**ZKR-Zentralkommission für die Rheinschifffahrt:
Herbstsitzung 2020-Angenommene Beschlüsse (2020-II)**

**Entnahme von Rheinwasser für den Braunkohletagebau
Garzweiler II zwischen Rhein-km 712,2 und Rhein-km 712,8**

**Protokoll 14:
Kommentare und
Bemerkungen vom**

Stand 05.06.2021

Abbildung: Wasserstandsabhängige Entnahme

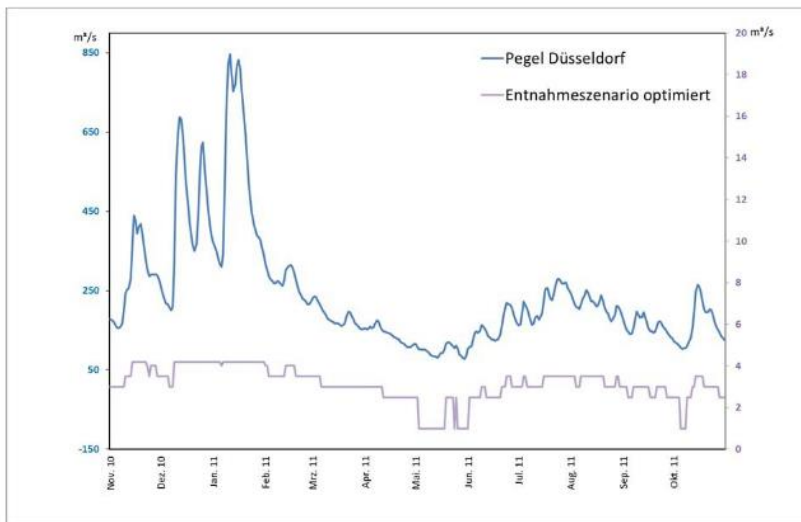
Hier eine derartige Begrenzung der Wasserentnahme für ein umweltrelevantes Erfordernisses auf 1 (ein) Zentimeter ist strategisch gesehen nicht nachvollziehbar.

Es ist bemerkenswert, dass beim angeführten Abflusszenarien NQ bis MHQ, eine Wasserspiegel-Änderung von insgesamt sechs Meter hingenommen wird.

Für ein Projekt mit umweltpolitischer und wasserwirtschaftlicher Relevanz eine Wasserspiegelveränderung über 1 (ein) Zentimeter nicht zugelassen werden soll.

Schnitt: Anordnung von Pumpstation und Entnahmebauwerk

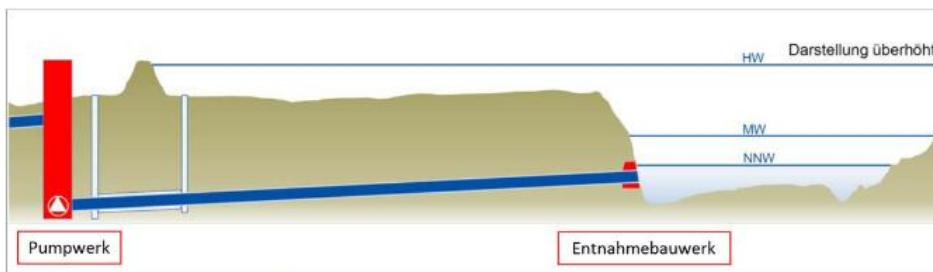
Statt einer 2-Rohr-Trasse sind bis zu 8 Rohre (bei gleichbleibender spez. Förderleistung) erforderlich.

Damit ist gesagt, dass eine PLAN-Änderung seitens der ZKR und Landesregierung strategisch und zeitnah dringlich ist.

ist eine Alternativenprüfung bezüglich einer rationelleren Rheinüberleitungsstrategie unerlässlich.
